Acta de Junta de Aclaraciones
Licitación Pública Estatal
No. SAIG-EST-016-19

En la ciudad de San Francisco de Campeche, Campeche, siendo las 11:00 horas del día 16 de agosto de 2019, se reunieron en la Dirección de Recursos Materiales, las personas cuyos nombres, cargos y firmas aparecen al final de la presente acta, con la finalidad de celebrar la junta de aclaraciones señalada en las bases de la Licitación Pública Estatal número SAIG-EST-016-19, relativo a la adquisición de diversos bienes y servicios, solicitados por la Fiscalía General del Estado de Campeche, las cuales serán adquiridas con recursos provenientes del Fondo de Aportaciones para la Seguridad Pública de los Estados y del Distrito Federal, Ejercicio Fiscal 2019.

PLANTA ARQUITECTÓNICA BAJA

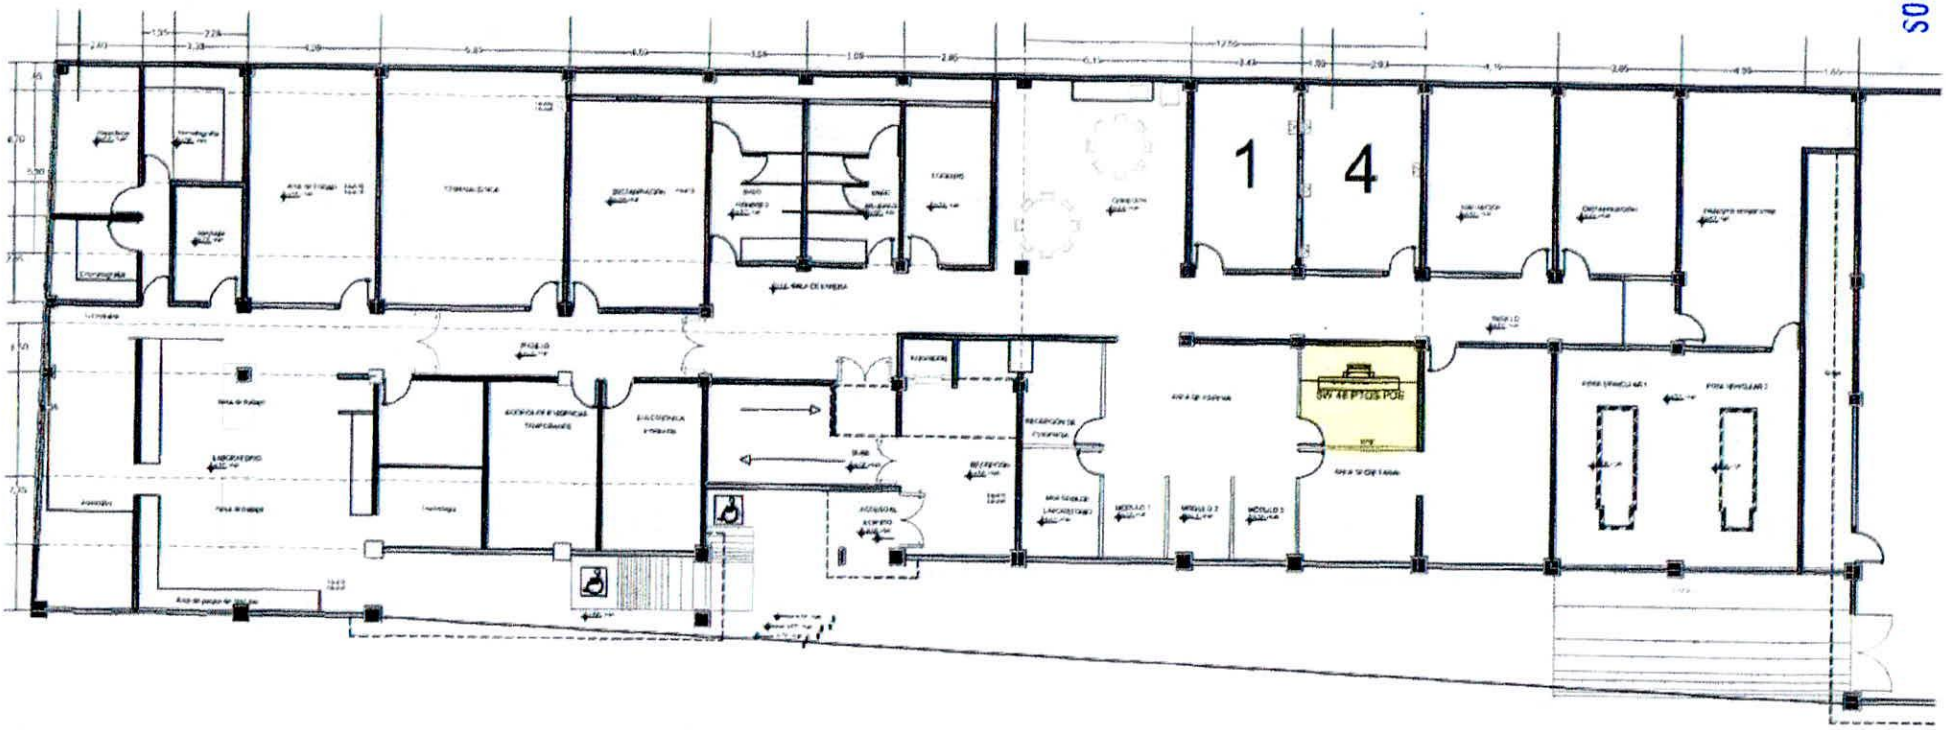
10.- Página 15, Anexo Uno, Partida 1; ¿Podría la convocante indicar la ubicación del cuarto de Telecomunicaciones?, ¿Podrían marcarlo en el plano anexo?
R.- Se aclara al licitante que en el presente acto, se hace entrega de los planos con la ubicación de los cuartos de telecomunicaciones.
